Avis de la Mission régionale d'autorité environnementale de la région Nouvelle-Aquitaine sur la création d'un parc de cinq éoliennes sur la commune de Fouqueure en Charente (16)

n°MRAe 2020APNA51

dossier P-2019-9000

Localisation des éoliennes (extrait de l'étude d'impact page p 331-ne pas tenir compte des échelles)

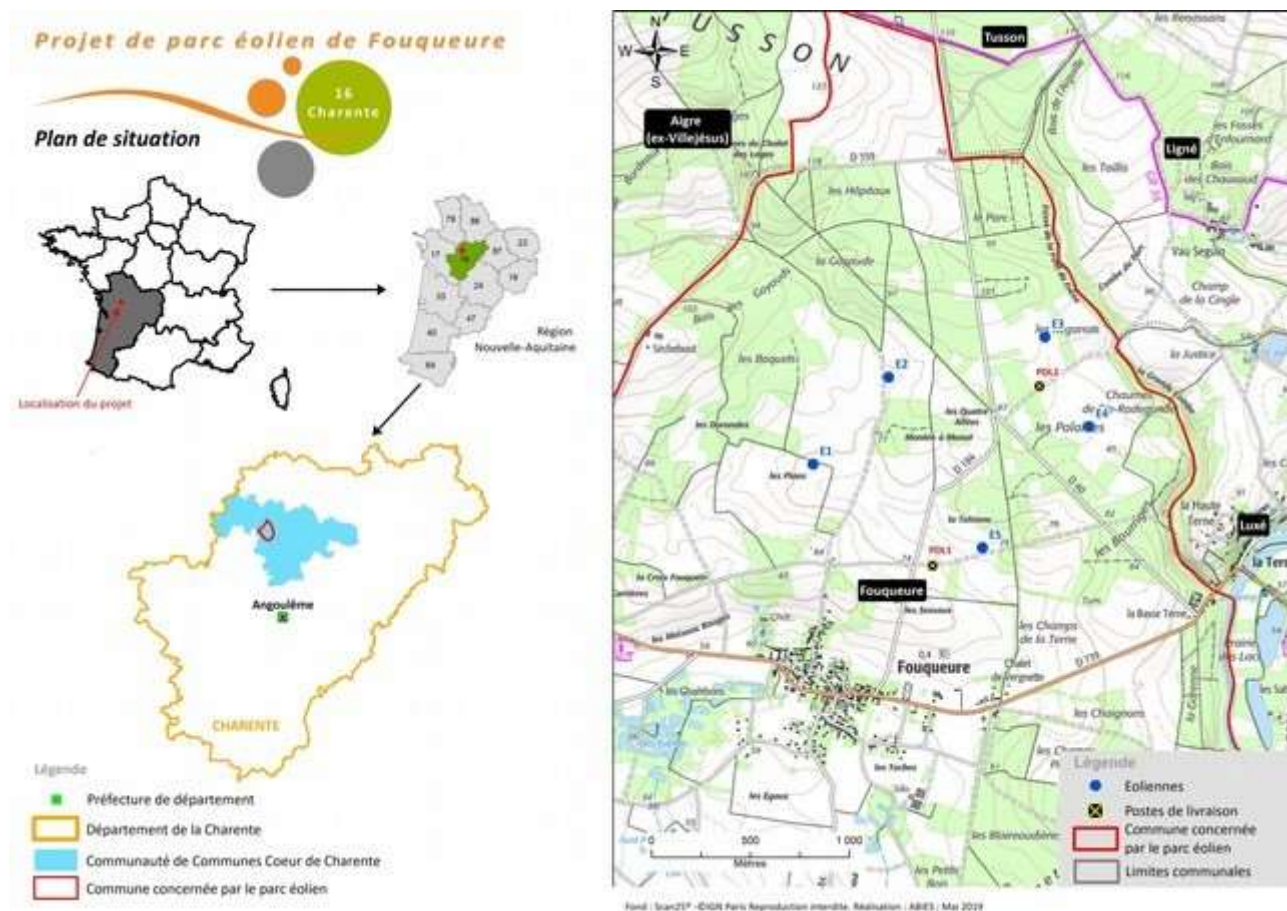
Trois hypothèses sont envisagées à ce stade pour le raccordement : postes sources de Mansle, Aigre ou Villegats. Le tracé emprunterait les voies de circulation existantes. La cartographie des tracés prévisionnels figure page 341. Le dossier précise que les postes sources ne sont pas actuellement en capacité suffisante pour accueillir le parc éolien.

L'Autorité environnementale relève que la question du raccordement n'est pas encore résolue, ainsi qu'indiqué plus haut. Le fait de suivre les voies existantes conduit à limiter les impacts liés au raccordement. Cependant des compléments restent attendus sur le sujet, le raccordement et ses effets potentiels faisant partie intrinsèque du projet. La question de la capacité des postes sources à accueillir le projet reste posée.

La MRAe recommande de préciser les alternatives réellement envisageables, et que leurs conséquences environnementales soient a minima esquissées avant l'enquête publique.

Proximité des éoliennes avec les lisières boisées (extrait de l'étude d'impact p 635)

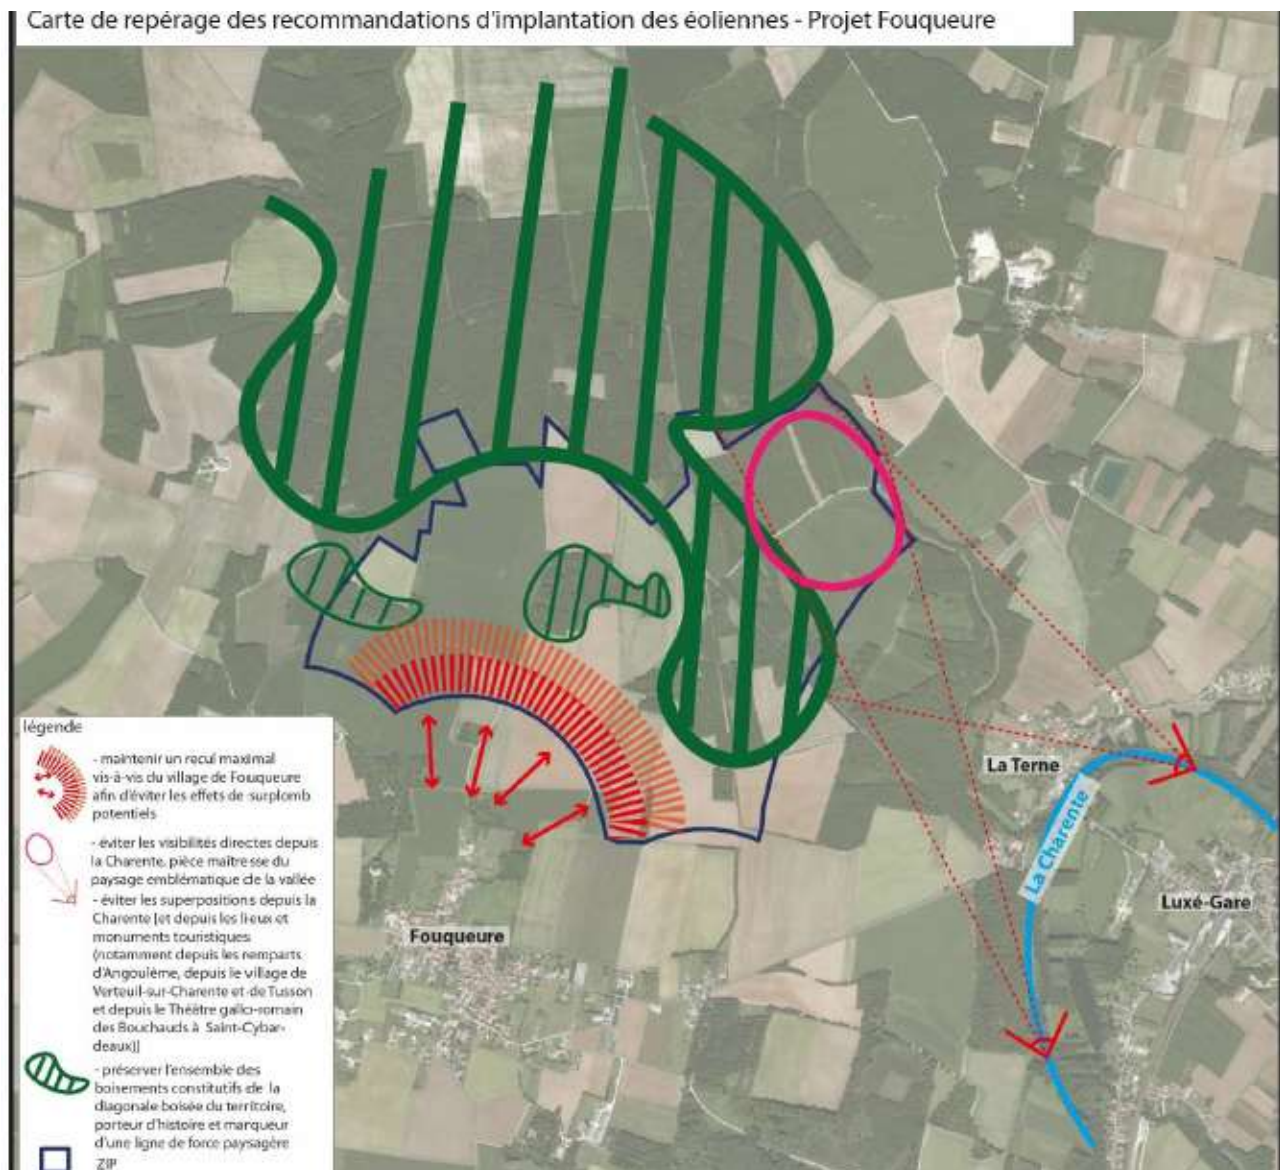
L'étude d'impact relève les écarts entre les recommandations d'éloignement des lisières portées par Eurobats et la configuration qui a dû être retenue pour le parc, compte tenu des contraintes du site. Ceci conduit à la nécessité d'un protocole de bridage rigoureux. Les distances retenues ont tenu compte des niveaux d'activités des chiroptères à proximité des lisières, qui ont été traduits en niveau d'enjeux (cf. tableau précédent).

Concernant les chiroptères, la MRAe confirme l'importance d'adapter le protocole de bridage en fonction des résultats des enregistrements en hauteur et des résultats du suivi post-implantation. Elle relève une proposition de mesure d'accompagnement visant à restaurer la fonctionnalité (bande enherbée le long de lisière boisée décrite page 640). Cependant, ainsi que l'indique le dossier lui-même les pertes d'habitats (effet « dérangement » ou « repoussoir ») se constateront plutôt *a posteriori*, une fois les éoliennes installées (page 419).

La MRAe considère que le risque de mortalité et de perte d'habitats pour la faune est une composante intrinsèque résultant de des choix d'implantation du projet. L'implantation des éoliennes en secteur semi-ouvert à proximité de lisières boisées, dans le contexte décrit plus haut, est de nature à augmenter les impacts potentiels sur la faune.

Cartographie des enjeux paysagers et recommandations (extrait de l'étude d'impact p 233)

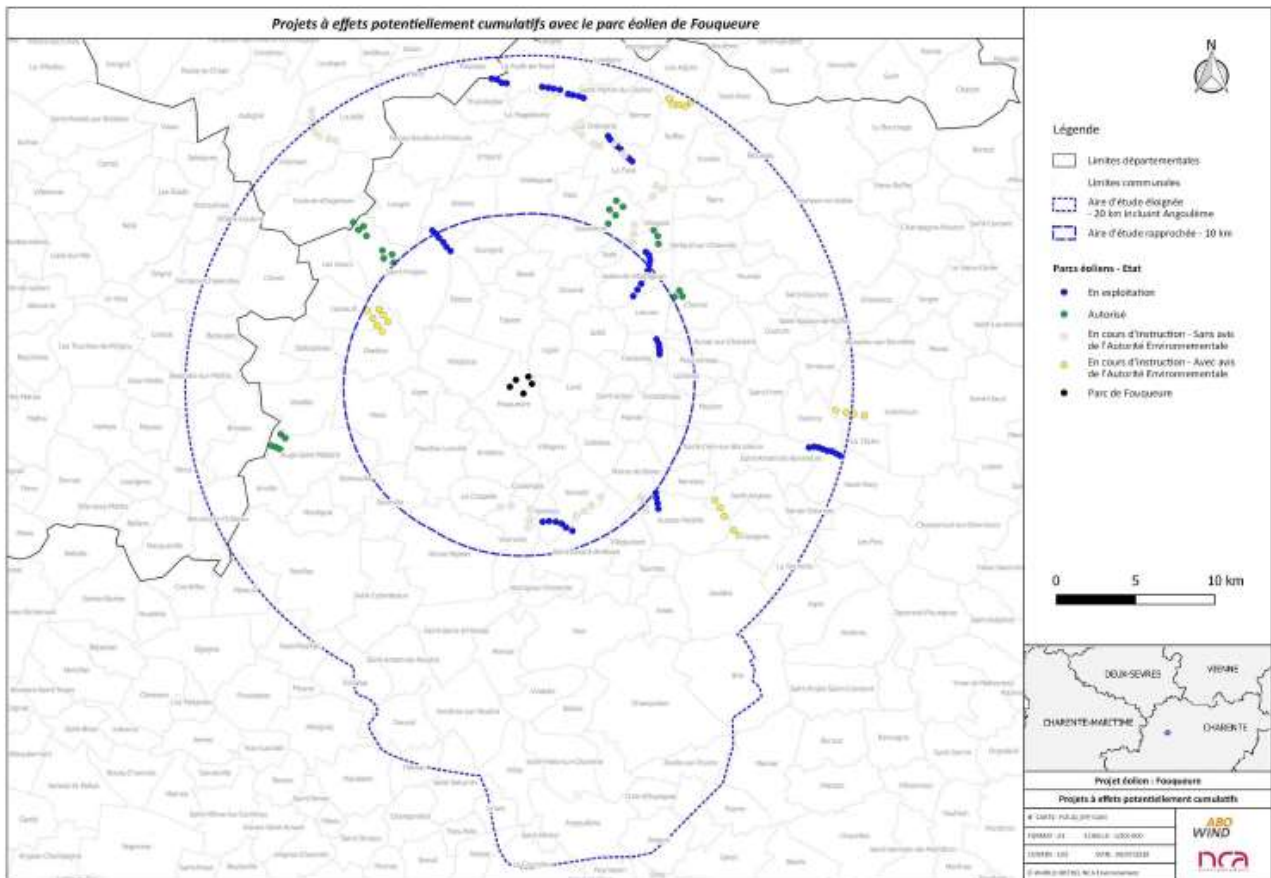
L'étude considère que les enjeux se concentrent sur les paysages de l'aire d'étude rapprochée. En effet, les panoramas présentés démontrent que la modulation du relief et la présence de boisements réduisent les perceptions visuelles des éoliennes dans le paysage lointain.

Pour une meilleure intégration du projet, le pétitionnaire a notamment limité le nombre d'éoliennes à cinq (au lieu des six envisagées initialement) et le renforcement des structures végétales autour du village de Fouqueure.
